改善箇所説明図

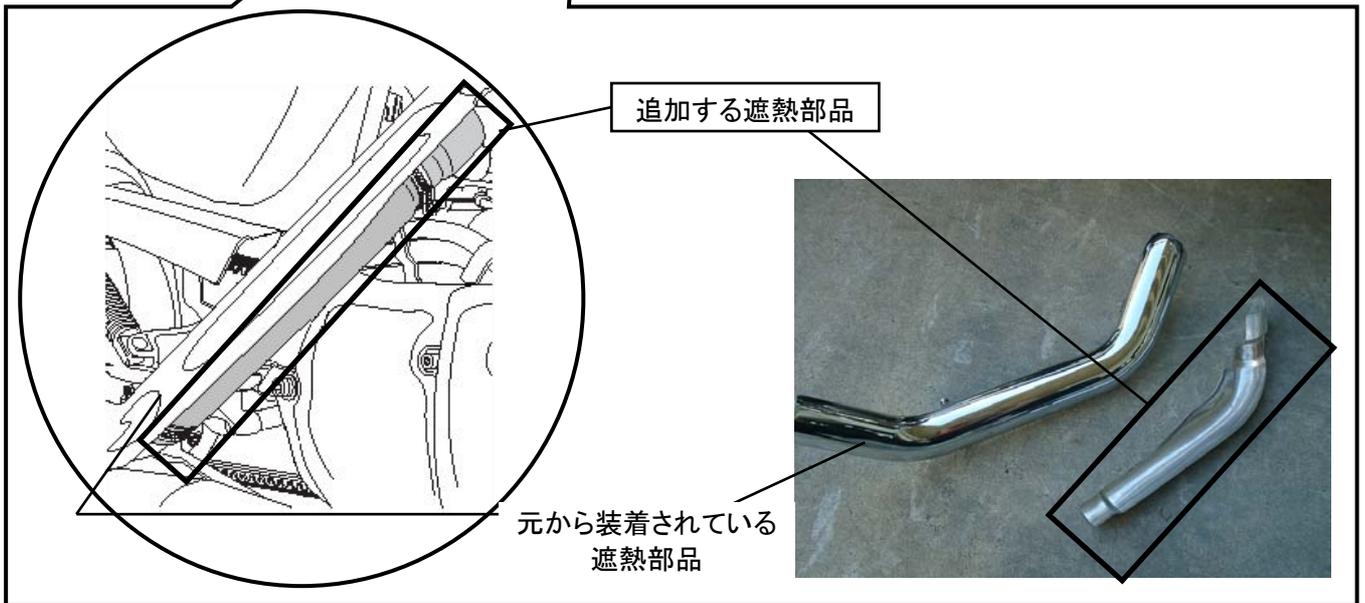
基準不適合箇所

排気管に取り付けられている遮熱部品の形状が不適切なため、運転者の衣服の裾が排気管の遮熱されていない部分に触れるおそれがある。そのため、最悪の場合、排気管の熱により衣服の裾が焦げ、運転者が火傷をするおそれがある。

改善内容

全車両、排気管に遮熱部品を追加する。
